Gewässerrahmenplan

Untere Apfelstadt

Name Oberflächenwasserkörper	Wasserkörper-Nr.:
Untere Apfelstadt	20845
allgemeine Angaben	
Flussgebietseinheit	Elbe
Planungsraum	Gera
Gebietsgröße [km ²]	65,4
Fließgewässerslänge [km]	24,9
Schutzgebiete	Natura 2000

Anhörung

Maßnahmenblatt (TYP 69)

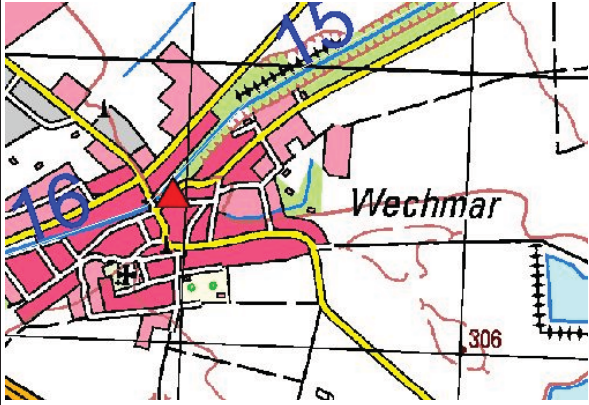
Übersicht zur örtlichen Lage			Wehr Neudietendorf		
Anmerkungen:					
Flächenbetroffenheit in ha:		0,00			
Abstimmung FFH-Verträglichkeit:		Keine Abstimmung erforderlich.			
Hinweise zu Nutzungen:		keine			
Anhörung:					
Einwand:		Ja			
Einwand-Nummer:		3753			
Ergebnis der Prüfung:		Eine Wasserkraftnutzung und die Herstellung der Durchgängigkeit schließen sich nicht aus, wenn den Belangen des WHG (Siehe Abschnitt II ab § 25ff, insbesondere § 35) Rechnung getragen ist.

Maßnahmenblatt (TYP 69)

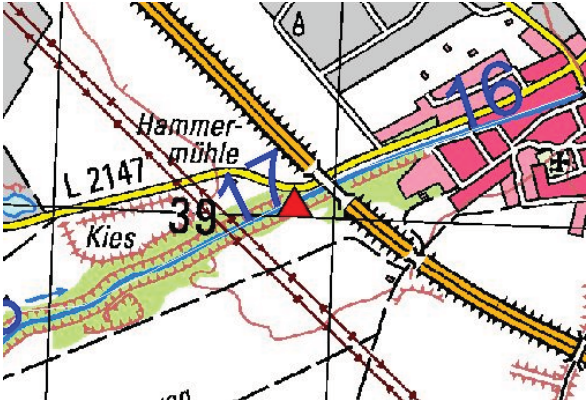
Abstimmung FFH-Verträglichkeit:		Keine Abstimmung erforderlich.			
Hinweise zu Nutzungen:		keine			
Anhörung:					
Einwand:		Ja			
Einwand-Nummer:		2293, 3753			
Ergebnis der Prüfung:		Im Rahmen einer Detailprüfung ist zu entscheiden, welche technische Möglichkeiten zur Herstellung der Durchgängigkeit der Vorzug zu geben ist. Die betreffende Variante muss zugleich rechtskonform, im Sinne der Wasserrahmenrichtlinie ökologisch sinnvoll (sowie denkmalschutzgerecht) sein. Eine Wasserkraftnutzung und die Herstellung der Durchgängigkeit schließen sich nicht aus, wenn den Belangen des WHG (Siehe Abschnitt II ab § 25ff, insbesondere § 35) Rechnung getragen ist.

Maßnahmenblatt (TYP 69)

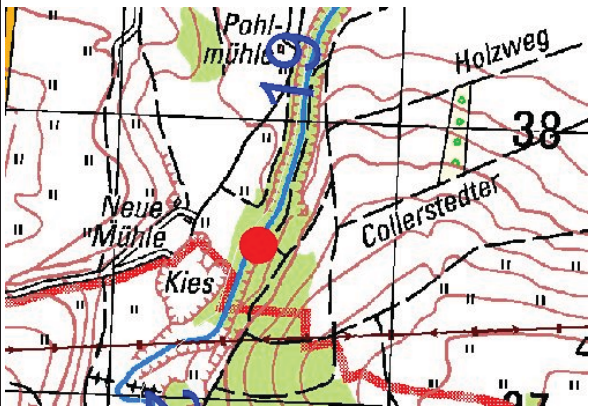
Hinweise zu Nutzungen:		keine			
Anhörung:					
Einwand:		Ja			
Einwand-Nummer:		3753			
Ergebnis der Prüfung:		Eine Wasserkraftnutzung und die Herstellung der Durchgängigkeit schließen sich nicht aus, wenn den Belangen des WHG (Siehe Abschnitt II ab § 25ff, insbesondere § 35) Rechnung getragen ist.
